まちづくり条例に基づく報告書

<p>該当条文</p>	<p><input type="checkbox"/> 第25条 (大規模土地取引行為) <input type="checkbox"/> 第26条 (大規模開発事業) <input checked="" type="checkbox"/> 第36条 (中規模開発事業) <input type="checkbox"/> 第48条 (適用除外) <input type="checkbox"/> その他 ()</p>
<p>土地所有者</p>	<p>住所: [Redacted] 氏名: [Redacted] 住所: [Redacted] 氏名: [Redacted]</p>
<p>土地の所在</p>	<p>鎌倉市大町三丁目 1249 番 3 外 1</p>
<p>面積</p>	<p>612.50 m²</p>
<p>報告内容</p>	<p>既存家屋解体に伴い予定地盤よりも地盤が下がった為、平均GL再検討により建物高さ(軒高)が減少しました。</p>

工事名称
2U299_T棟邸A号棟 新築工事

図面名称
立面図

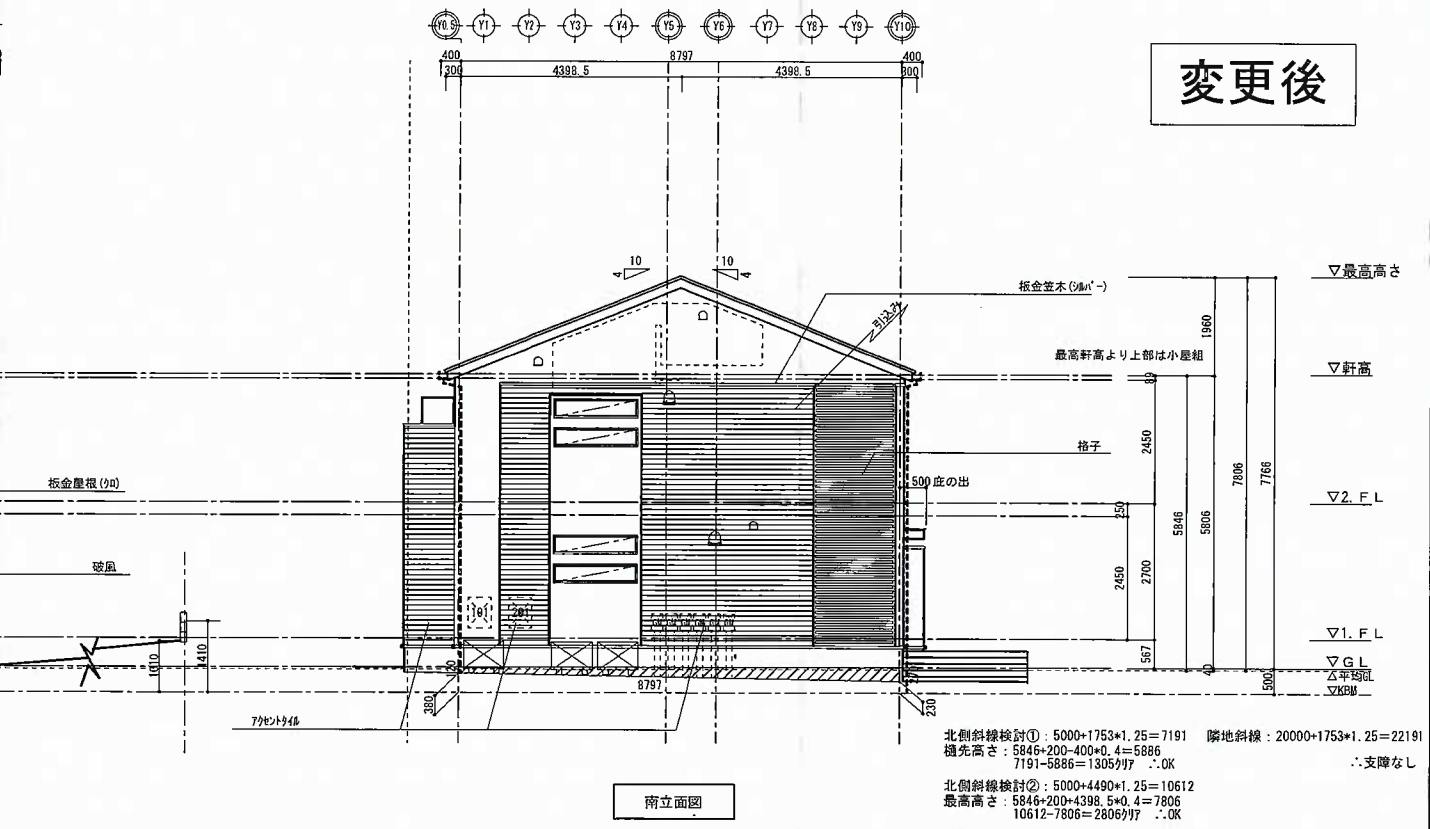
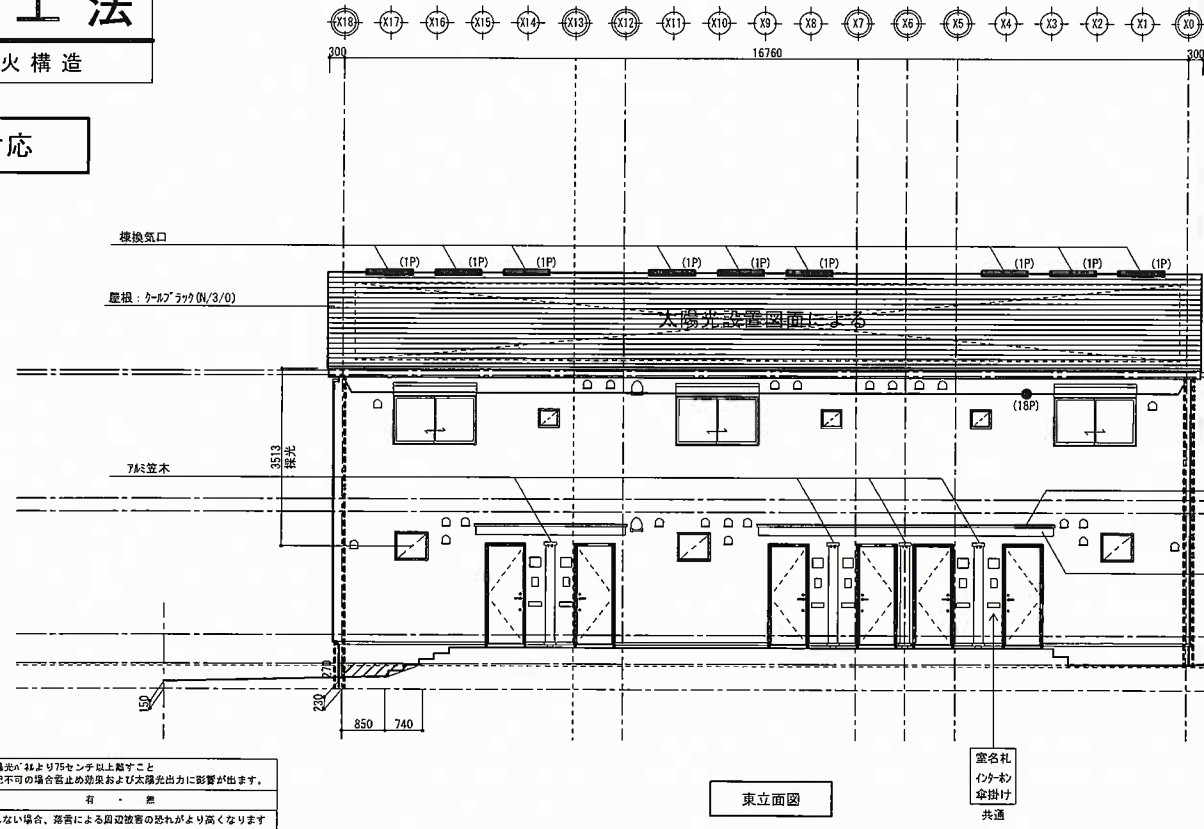
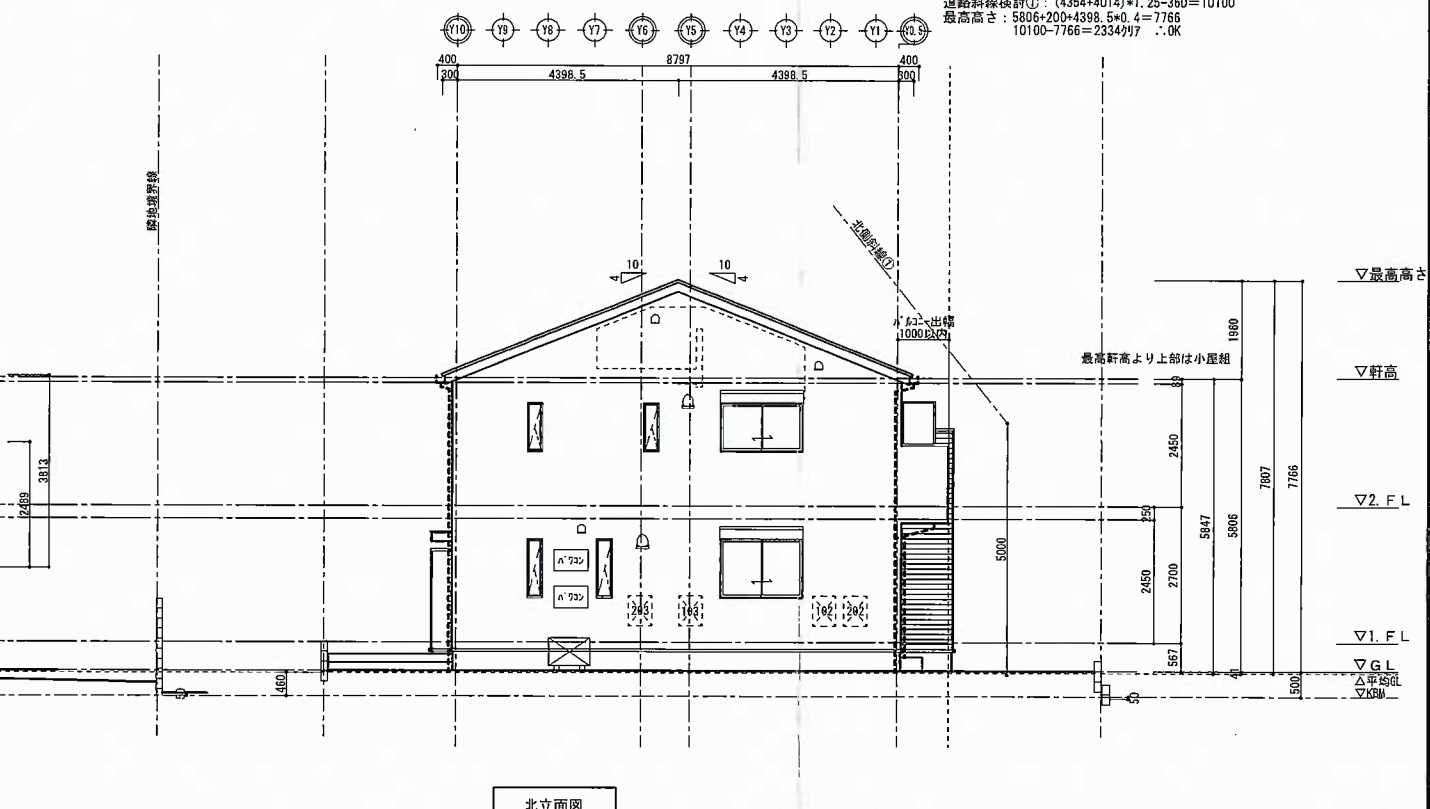
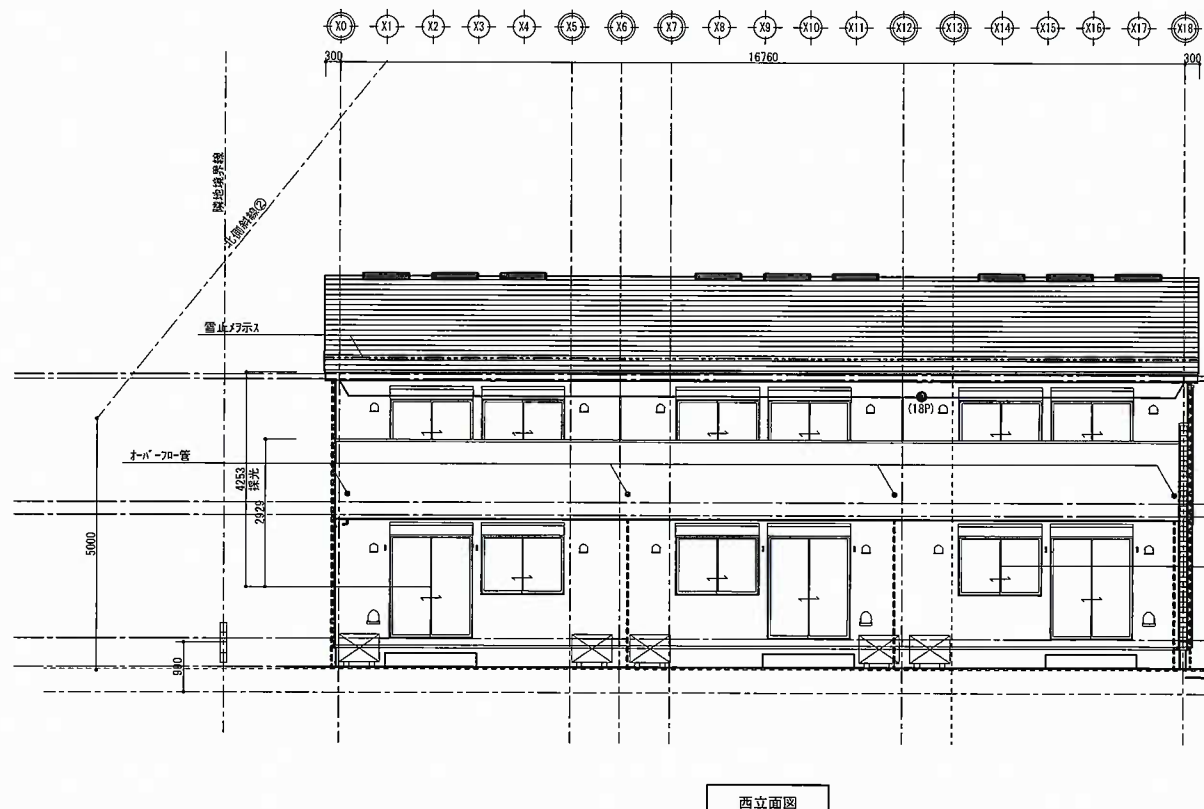
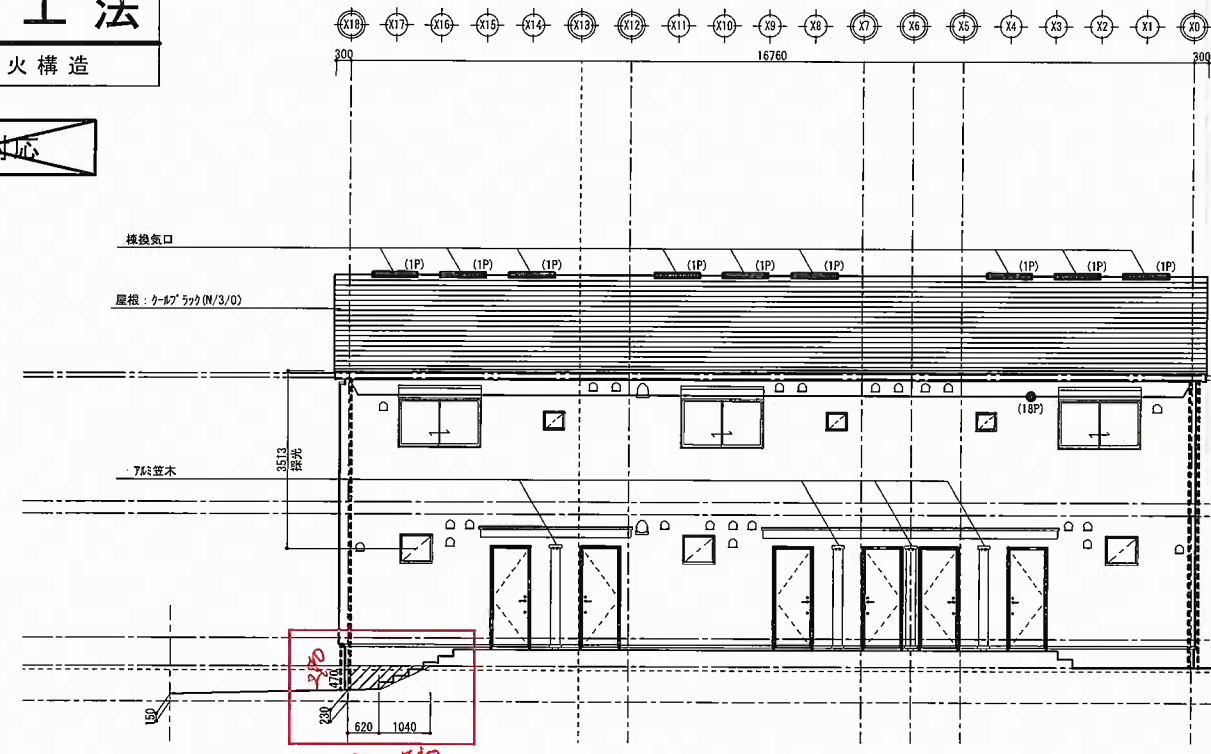
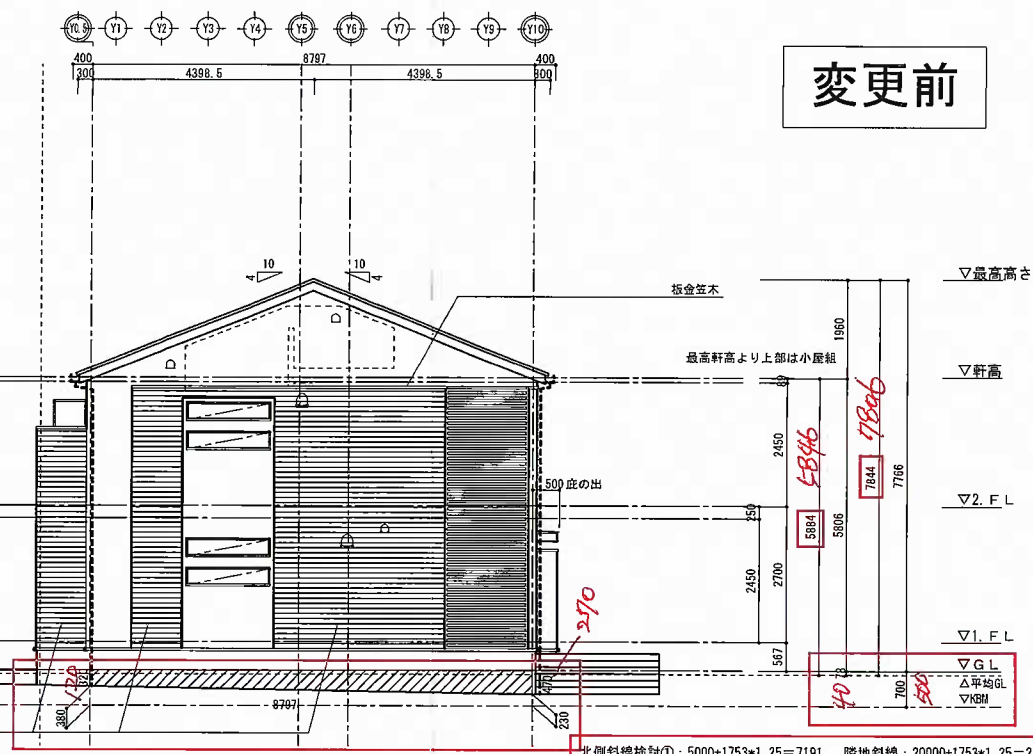
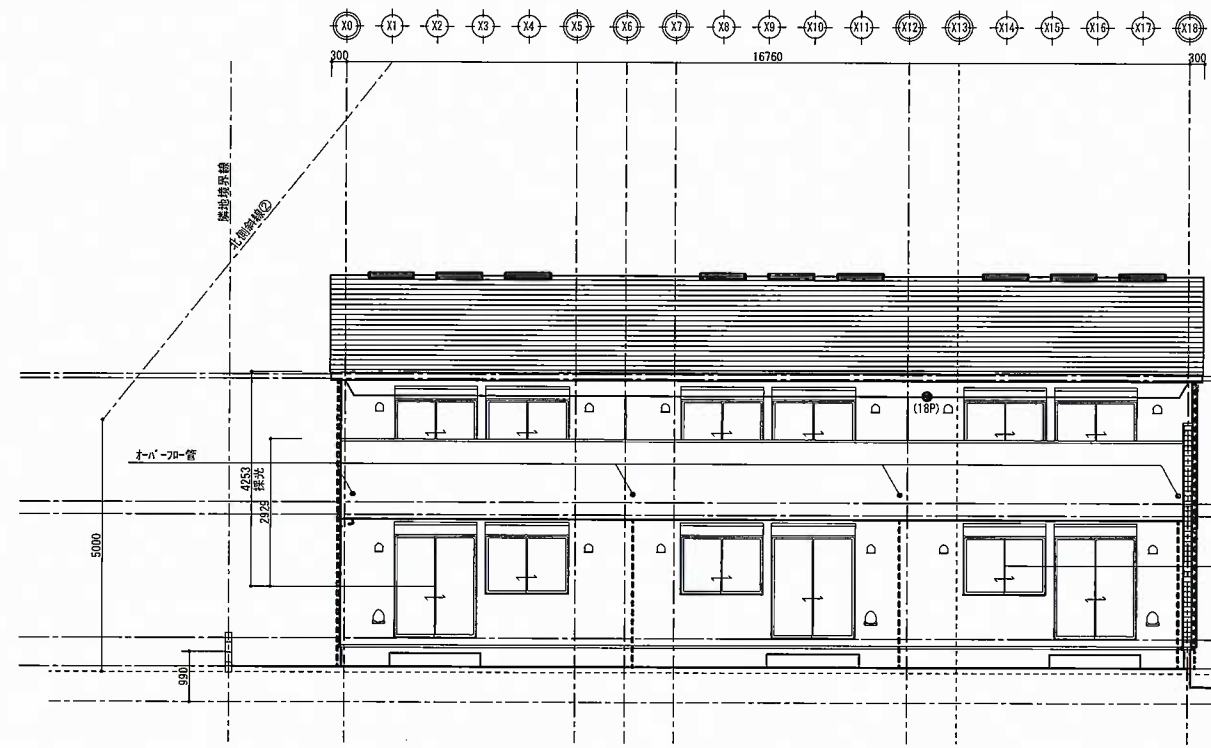
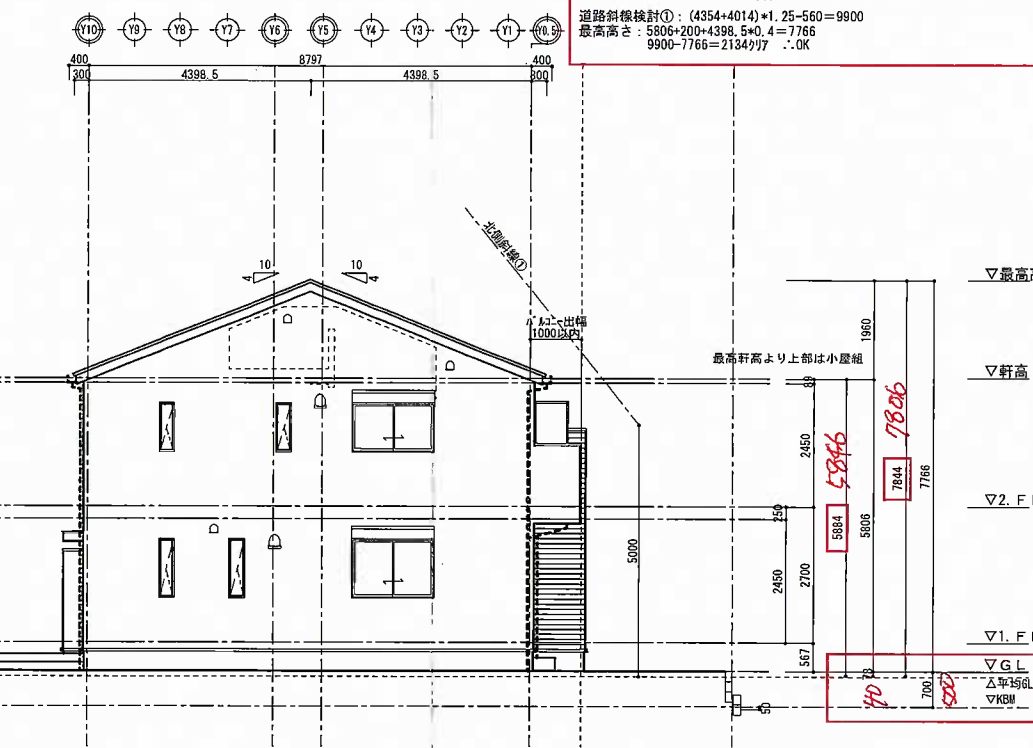
北側斜線検算①: 5000+1753+1.25=7191
 高さ: 5884+200-400+0.4=5924
 7191-5924=1267mm ・・・OK
 北側斜線検算②: 5000+4490+1.25=10612
 高さ: 5884+200+4398.5+0.4=7844
 10612-7844=2768mm ・・・OK
 道路斜線検算①: (4354+4014)+1.25=9900
 高さ: 5806+200+4398.5+0.4=7766
 9900-7766=2134mm ・・・OK

【外部仕上一覧】	項目	名称	認定番号	開口部の断熱性能(地域区分5~7)		屋根①: 小屋裏換気算定式(天井断熱(1))				平均GL算定部分面積 (0.470+0.320)+8.797+1/2 = 3.47015 (㎡) 8.620+0.470 = 0.291400 (㎡) 0.470+1.040+1/2 = 0.244000 (㎡) = 4.01015 (㎡) 建物周長(L) (16.760 (m)+ 8.797 (m)) × 2 = 51.114 (m) A/建物周長 4.01015 (㎡) / 51.114 (m) = 0.078464 (m) 平均GL よって設計GLより 78 mm下がりとする	確定図		
	【1.1. 屋根】	カラーベスト系(合成樹脂塗装/けい砂・セメント系塗材塗) / 裏面合成樹脂塗装/パル・ボリア・DE'リン系樹脂繊維混入セメント板	NW-2093	※窓・障子ドア: アルミサッシ・アルミ樹脂複合サッシ・樹脂サッシ 熱貫流率 0.07以下 日射取得率 日射遮蔽率 0.49以下 窓熱放射率(窓ガラス) 5mm以上 (防火性能は高層用(Low-E)複層ガラス中層5mm以上) ※天窗: 一重構造の金具+木製器具 (Low-Eガラス) 熱貫流率 0.23以下、日射取得率0.49以下 ※玄関ドア: ドアの熱貫流率4.07以下の時 開口比率13%未満とする。 ドアの熱貫流率4.65以下の時 開口比率11%未満とする。 ※13部は断熱性能換算の4%以下 ※外壁材算定は場合、上記に限らず設計書の仕様による。		■天井面積 147.43 ㎡ 計算式【図面NO.1~2参照】 換気位置示す (S型換気用1.0P用換気量120cm) 軒天換気口位置示す (ABM102換気量 100cm/㎡ (色番)-2) 36P=32.76						給気口(㎡)	排気口(㎡)
	必要給気量	有効給気量	1/900	必要排気量	有効排気量	1/1600	必要給気量 147.43+10000+1/900=1638.11 cfm 有効給気量 100+32.76=3276 cfm 必要排気量 147.43+10000+1/1600=921.43 cfm 有効排気量 120+32.76=1080 cfm	平均GL	図面N°

北側斜線検算①: $5000+1753 \times 1.25 = 7191$ 隣地斜線: $20000+1753 \times 1.25 = 22191$
優先高さ: $5846+200-400+0.4 = 5886$
 $7191-5886 = 1305 \text{ (mm)}$ ∴OK
北側斜線検算②: $5000+4490 \times 1.25 = 10612$
最高高さ: $5846+200+4398.5 \times 0.4 = 7806$
 $10612-7806 = 2806 \text{ (mm)}$ ∴OK
道路斜線検算①: $(4354+4014) \times 1.25-380 = 10100$
最高高さ: $5806+200+4398.5 \times 0.4 = 7766$
 $10100-7766 = 2334 \text{ (mm)}$ ∴OK

【外部仕上一覧】	【外部装飾】	換気性能 (耐震等級3) 対応		開口部の断熱性能 (地域区分5~7)		屋根①: 小屋裏換気算定式 (天井断熱 (1))		天井面積		給気口 (cm)		排気口 (cm)		平均 G L 算定部分面積		確定図	
		項目	名称	認定番号	※窓・開口部ドア: アルミサッシ・アルミ樹脂複合サッシ・樹脂サッシ 断熱取得率 0.49以下 遮熱高断熱Low-E複層ガラス中空層5mm以上 (防火仕様は別断熱Low-E複層ガラス中空層5mm以上) ※天窗: 一重構造の金属+木製構造 (Low-Eガラス) 熱貫流率2.33以下、自然換気係数0.49以下 ※玄関ドア: Fの熱貫流率4.07以下の時、開口比率13%未満とする。 ドアの熱貫流率4.65以下の時、開口比率11%未満とする。 (※3)断熱性能試験の4%以下 ※外装材料がある場合は、上記に限らず外装材の仕様による。	※天井面積 147.43 m ² 計算式【図面NO.1-2参照】 換気位置示す (S型様用 1.0P用 換気量120cm ³) 軒天換気口位置示す (ABS102 換気量 100cm ³ /m ²) -(色番)-Z 36P=32.76	必要給気量 1638.11	有効給気量 3276	1/900 1.99/600	必要排気量 921.43	有効排気量 1080	1/1600 1.17/1600	必要給気量 147.43+10000*1/900=1638.11 有効給気量 100*32.76=3276 必要給気量 必要排気量 必要給気量	必要排気量 147.43+10000*1/1600=921.43 有効排気量 120*9=1080 必要排気量 必要給気量 必要排気量	平均 G L 算定部分面積 (0.270*0.120)*8.797*1/2 = 1.715415 (m ²) 0.850*0.270 = 0.229500 (m ²) 0.270*0.740*1/2 = 0.099800 (m ²) 合計 = 2.044815 (m ²) 建物周長(L) (16.760 (m)+ 8.797 (m)) * 2 = 51.114 (m) A/建物周長 2.044815 (m ²) / 51.114 (m) = 0.040005 (m) 平均 G L よって換気 G L より 40 mm 下がりとする	確定図	確定図
